# 女川原子力発電所3号機の プルサーマルについて

平成21年8月  
原子力安全・保安院

# 女川原子力発電所3号機プルサーマル計画の 安全審査結果について

# 制御棒の原子炉を止める能力は十分か(3)

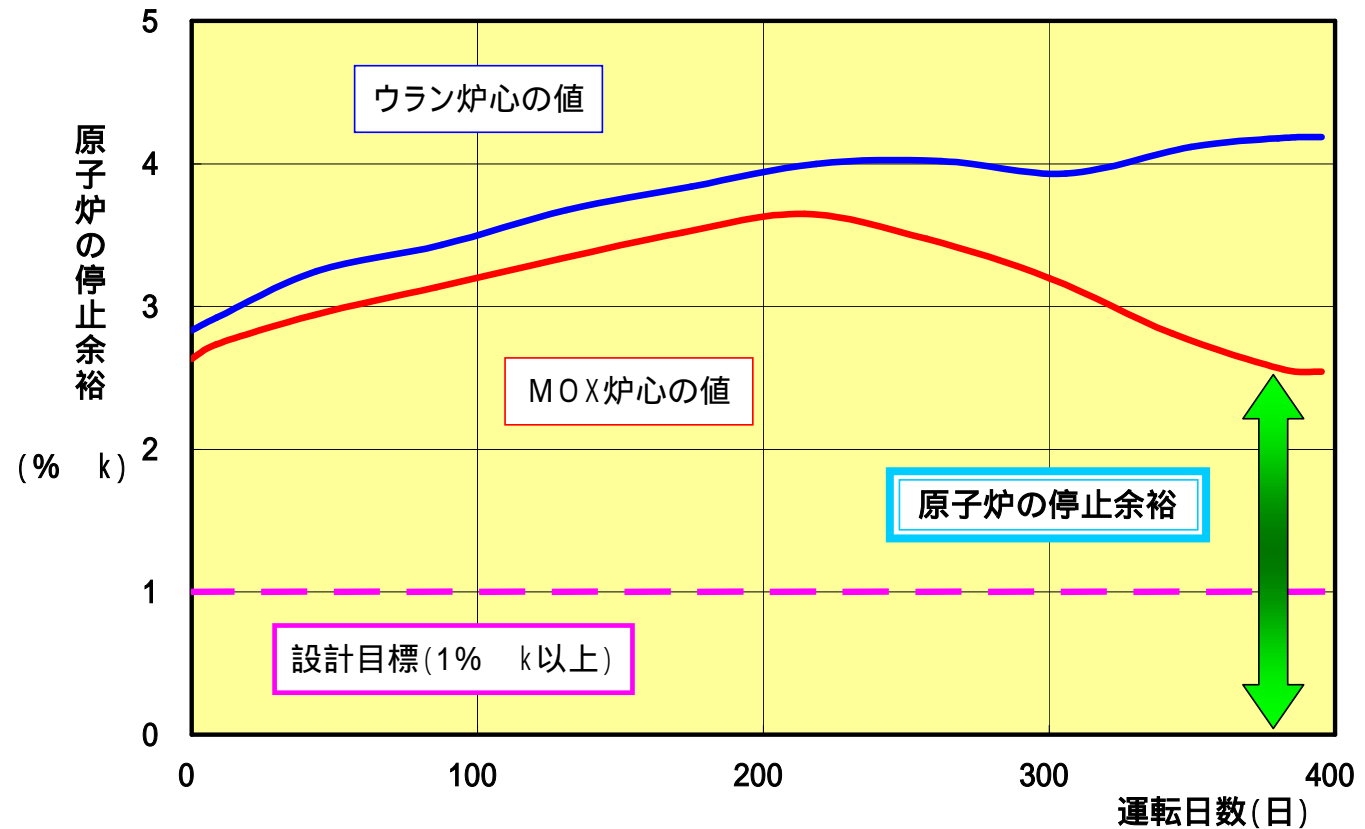
制御棒1本が入らない場合に原子炉を停止する能力

ウラン炉心と同様十分な  
原子炉の停止余裕を確保できることを確認した

# ほう酸水注入系作動時の未臨界性評価手法の変更

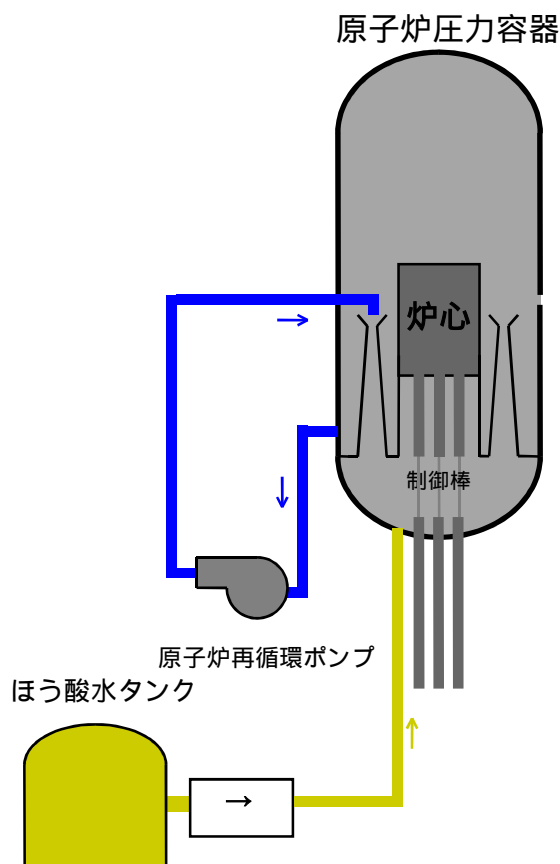
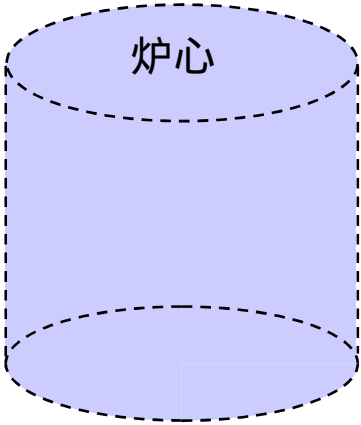
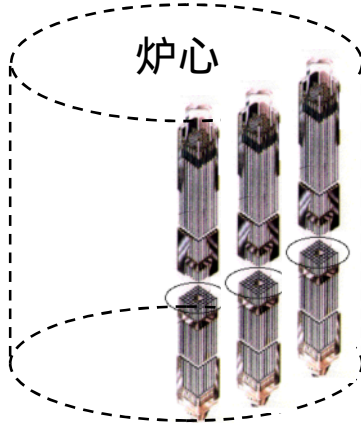
未臨界性評価手法について、より詳細に評価できる手法を採用

対象	従来	今回の女川3号機
解析モデル	一点近似解析	三次元解析
解析方法	炉内を平均化し、空間的に一点で近似 	中性子等の解析要素を炉内の各燃料集合体、高さごとに考慮することで、炉内の実際の出力分布を模擬

ほう酸水注入系により余裕を持って原子炉を未臨界にできることを確認した

## 出力が急激に変動したときうまく元に戻ろうとするか(2)

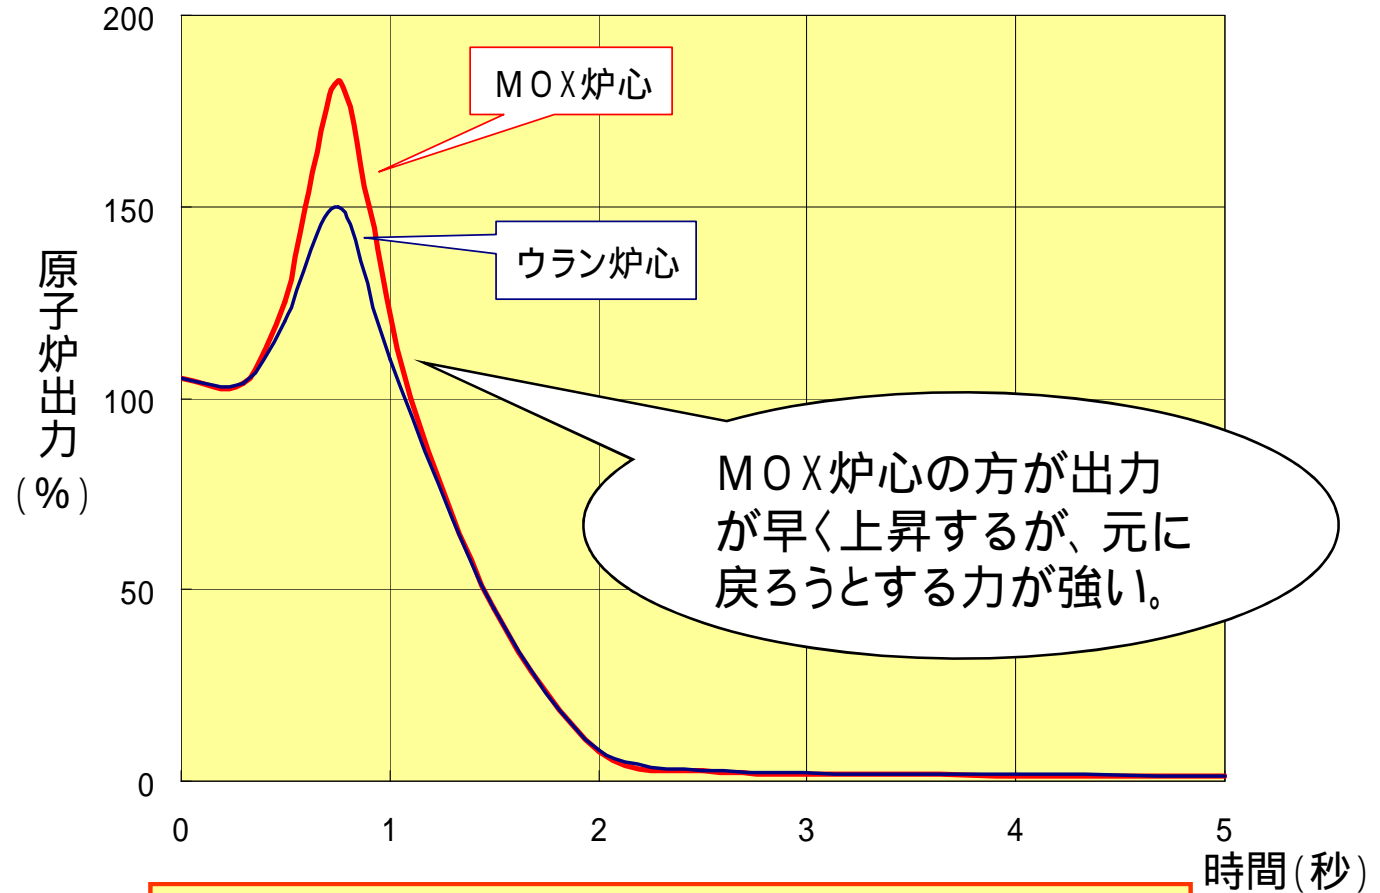
発電機負荷遮断時の出力の解析結果

**MOX炉心もウラン炉心と同様に  
出力の急激な変動が抑えられる**

## 各々の燃料棒の出力の出方にアンバランスはないか

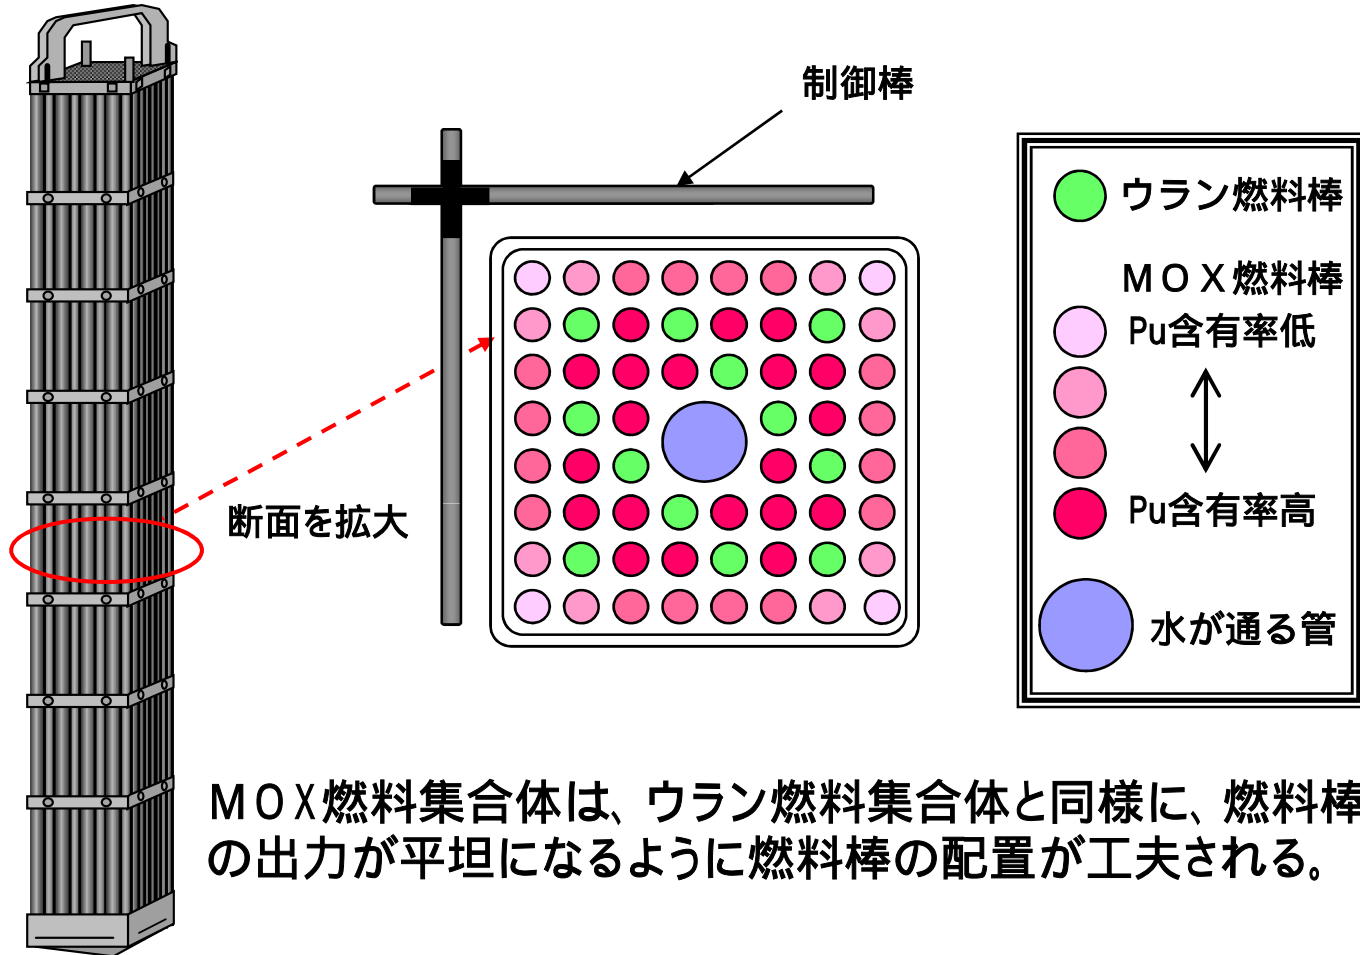
MOX燃料集合体は、ウラン燃料集合体と同様に、燃料棒の出力が平坦になるように燃料棒の配置が工夫される。

各々の燃料棒の出力の出方に大きな差が出ないように燃料棒が配置されることを確認した

## 出力が異常に上昇して燃料を傷めないか

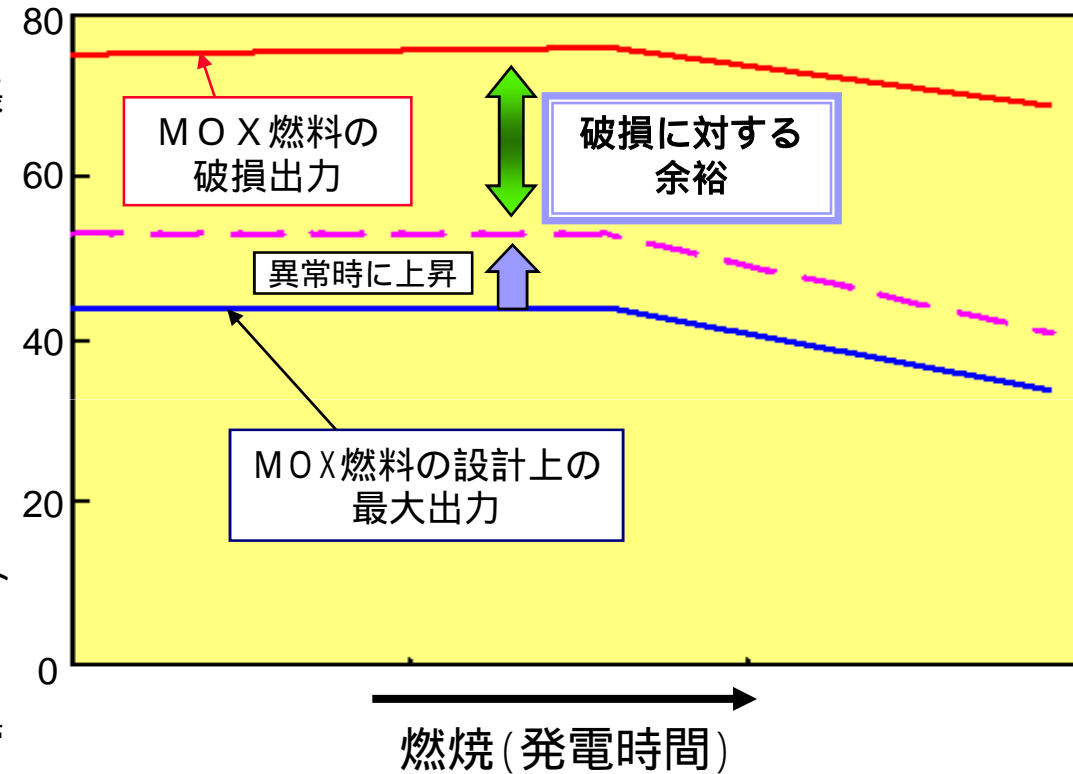
燃料の出力 (kW / m)

異常時においても燃料が破損するような出力に達しないことを確認した

## 事故を想定した場合に発電所周辺への影響はないか

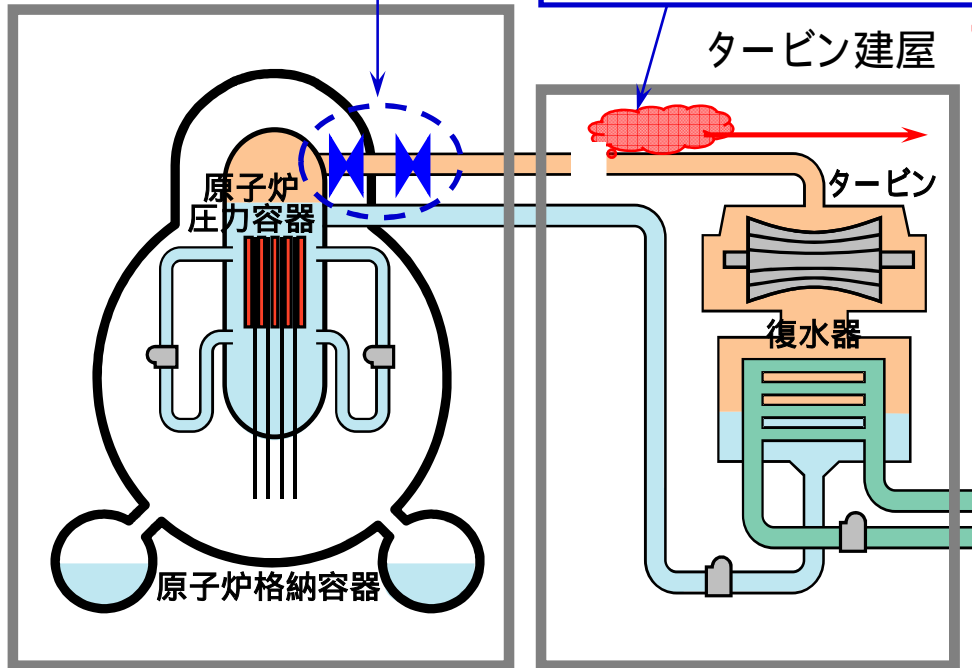
主蒸気管が破断し  
建屋内に蒸気が流出

このような事故が発生しても  
被ばく量は  
約0.090 mSv  
{ 胸のX線集団検診  
約2回分 }

MOX燃料を使用した場合でも、発電所周辺に放射線による著しい影響がないことを確認した

# 使用済MOX燃料の貯蔵は安全に行えるか

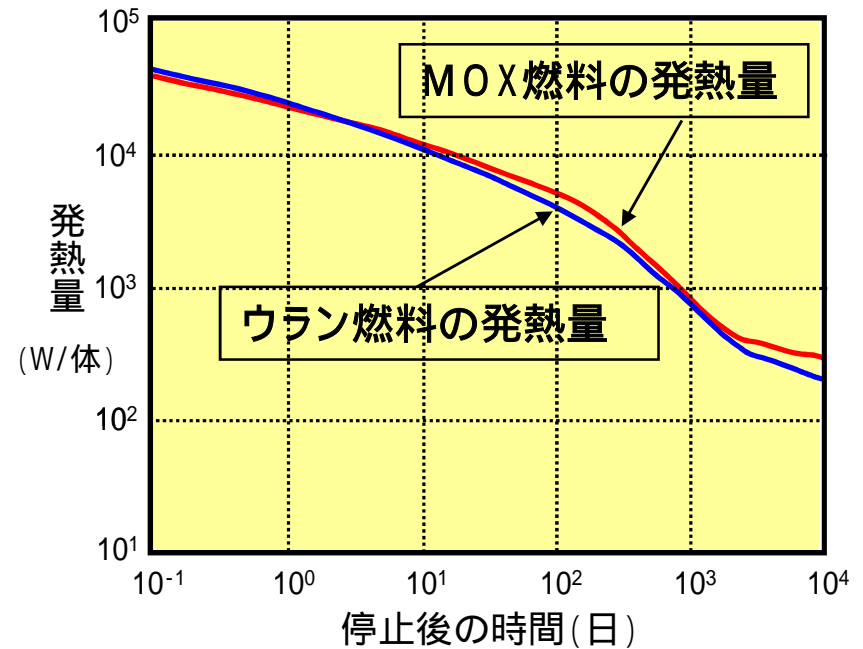
MOX燃料は取出直後を除きウラン燃料より発熱量が大きい

最も厳しい条件下(燃料プールが使用済のウラン燃料とMOX燃料で占められ、発熱が最も大きくなる場合)での水温を解析

3号機燃料プールの水温	基準値
MOX燃料貯蔵時	約54	65

燃料プール冷却設備で十分冷却できることを確認した
